**CONCEPTO TÉCNICO No CT - 4859**  
**Revisión de Estudio Particular de Respuesta Local**  
**de Amplificación de Ondas Sísmicas**  
**Artículo 7 - Decreto 193 de 2006**

**ENTIDAD SOLICITANTE:** José Joaquín Álvarez - Curaduría Urbana 4  
Luís Eduardo Escobar – C.I.C. S.A.  
**PROYECTO:** **ALKOSTO CALLE 170 AV. BOYACA**  
**LOCALIDAD:** 11 Suba  
**UPZ:** 17 San José de Bavaria  
**BARRIO:** San José de Bavaria  
**DIRECCIÓN:** Calle 170 con Av. Boyacá, costado nor-oriental  
**CHIP:** AAA0178KHDE, AAA0178KHCHN  
**TIPO DE RIESGO:** Sísmico  
**EJECUTOR:** C.I.C. S.A.  
**FECHA DE EMISION:** Junio 27 de 2007

Figura 1. Localización del Proyecto ALKOSTO

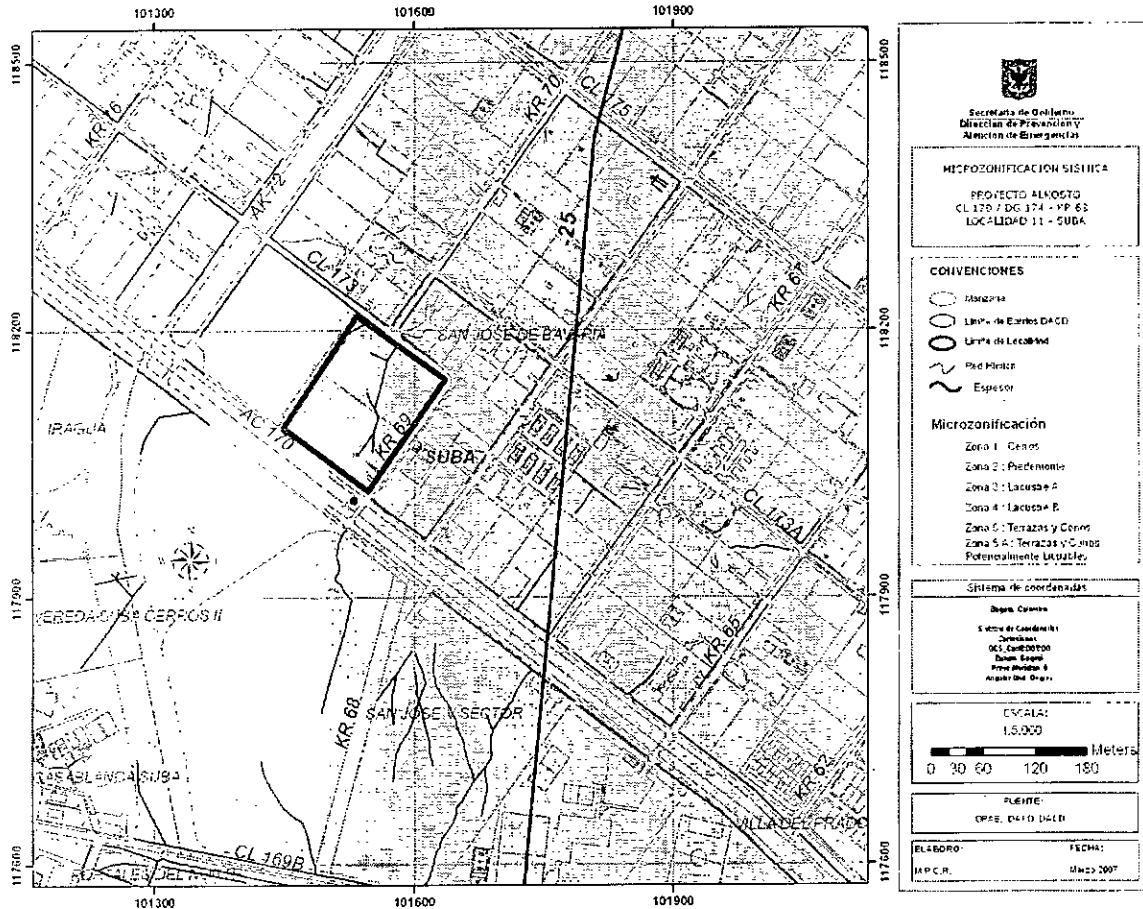
En el numeral 3.1 del Estudio de respuesta dinámica se indica que el proyecto se encuentra localizado en el límite de la Zona 3 – Lacustre A y la Zona 4 – Lacustre B. Según el artículo 3 del decreto 193 de 2006 en el que se definen las zonas de la microzonificación, las cuales se presentan en la Figura 1 del presente concepto técnico, el lote del proyecto se encuentra en la zona de transición Zona 3 (Lacustre A) – Zona 2 (Piedemonte B). Es necesario que el consultor indique claramente la localización del proyecto de acuerdo con el artículo antes mencionado.

Sin embargo, en el mapa de iso-espesores de sedimento del Estudio de Microzonificación, el espesor es aproximadamente de 25 m +/- 50 m (ver Figura 1), por lo cual la profundidad aproximada del basamento es inferior a 75 m de profundidad. Es necesario que el consultor ajuste el perfil geotécnico al espesor del mapa de sedimentos según se establece en el artículo 7 numeral 5 del decreto 193 de 2006.

y la Zona 2 – Piedemonte, lo cual es consistente con la Figura 1 del presente concepto técnico.

En el numeral 3 del estudio de respuesta dinámica del 29 de Mayo de 2007 se adopta como profundidad del basamento rocoso 75 m de profundidad de acuerdo con en el mapa de iso-espesores de sedimento del Estudio de Microzonificación. La estratigrafía y propiedades geomecánicas desde 50 m hasta el basamento rocoso se asumieron de acuerdo con estudio del puente de la calle 170 con autopista norte.

Figura 2. Espectro propuesto Proyecto ALKOSTO

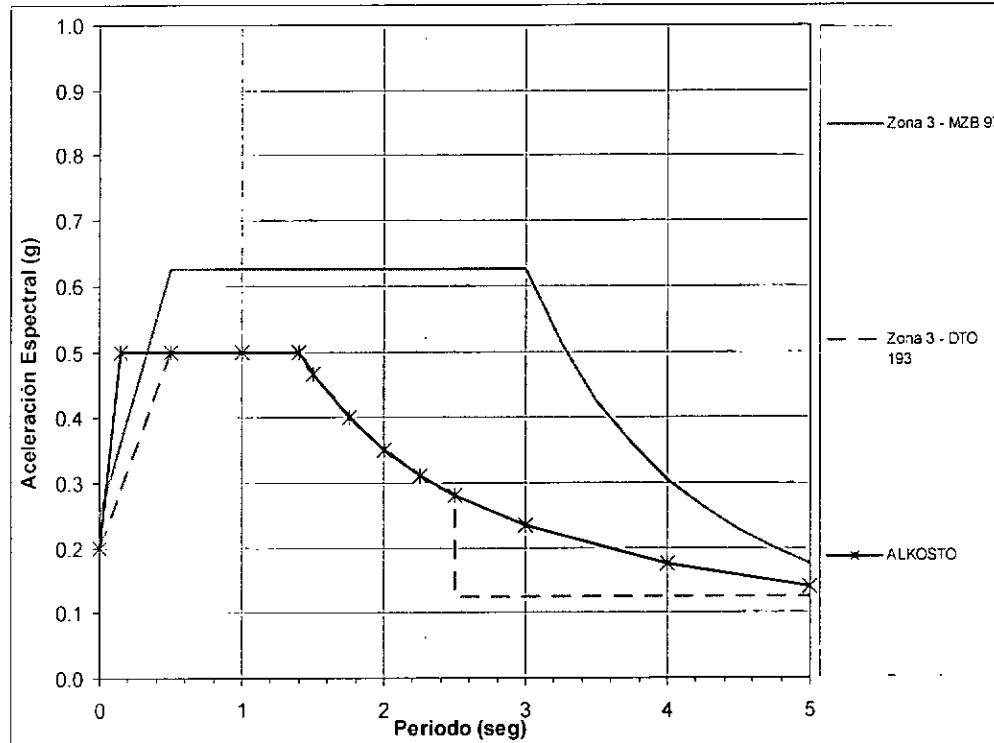
Con base en los resultados de los análisis realizados se recomienda utilizar el espectro mínimo de la Zona 3 con  $T_0$  igual a 0.15s, proponiendo un espectro de respuesta que se presenta junto con los parámetros espectrales en el numeral 8 del informe, y se ilustra en la Figura 2 del presente concepto, donde se aprecia que el espectro propuesto es superior al mínimo de la Zona 3 hasta 0.5s y luego pasa a ser igual al mínimo establecido de la Zona 3 en el decreto 193 de 2006.

Sin embargo, el cumplimiento de este punto está condicionado a las aclaraciones de los anteriores numerales y a que el informe respectivo esté debidamente firmado por el profesional responsable del estudio.

El estudio NO CUMPLE con este requerimiento.

Figura 3. Espectro propuesto en el estudio de respuesta dinámica del 29 de Mayo de 2007 para el proyecto ALKOSTO

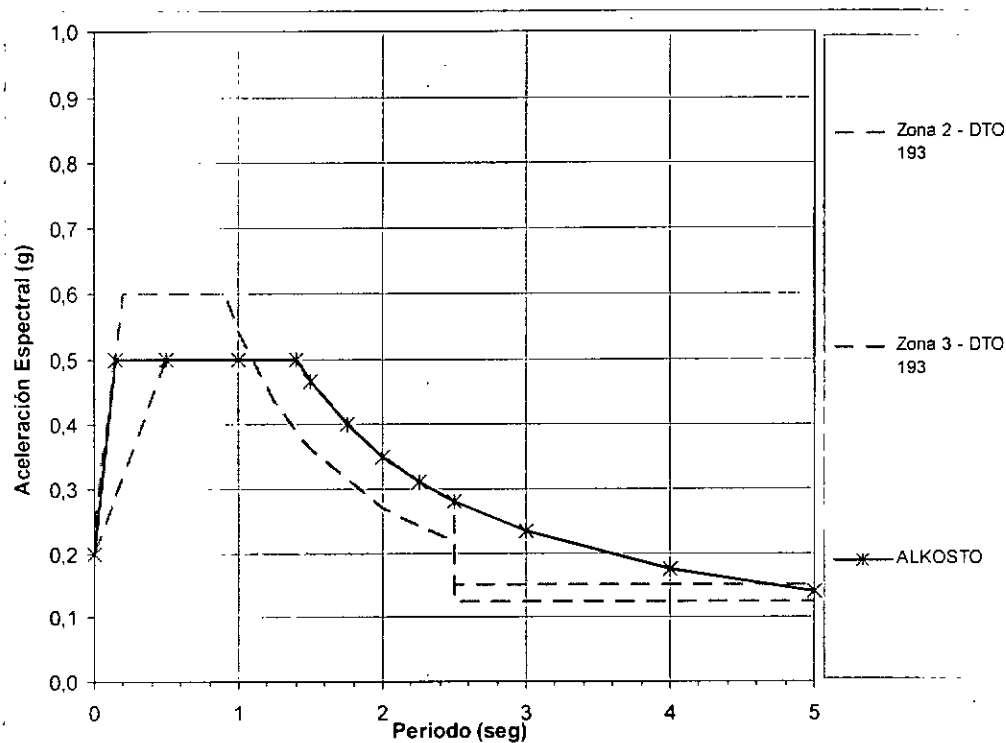
En el numeral 7 y 8 del estudio de respuesta dinámica del 29 de Mayo de 2007 se indica que con base en los resultados de los análisis realizados se recomienda utilizar un espectro similar mínimo de la Zona 3, el espectro de respuesta junto con los parámetros espectrales se indican en el numeral 8 y se ilustra en la Figura 3 del presente concepto, donde se aprecia que el espectro propuesto es superior al mínimo de las Zona 3 establecido en el decreto 193 de 2006. Se recomienda corregir en el estudio el espectro mínimo de la zona 2 presentado, aunque no sea relevante en los resultados, puesto que no corresponde al definido en el Decreto 193 de 2006, además es conveniente para futuros estudios presentar los resultados de respuesta separados por escenario sísmico – cercano, intermedio y lejano - junto con los promedio de cada uno.

Finalmente, en el oficio aclaratorio ER7169 de junio 14 de 2007 se presenta el informe debidamente firmado por el profesional responsable del estudio.

El estudio CUMPLE con este requerimiento.
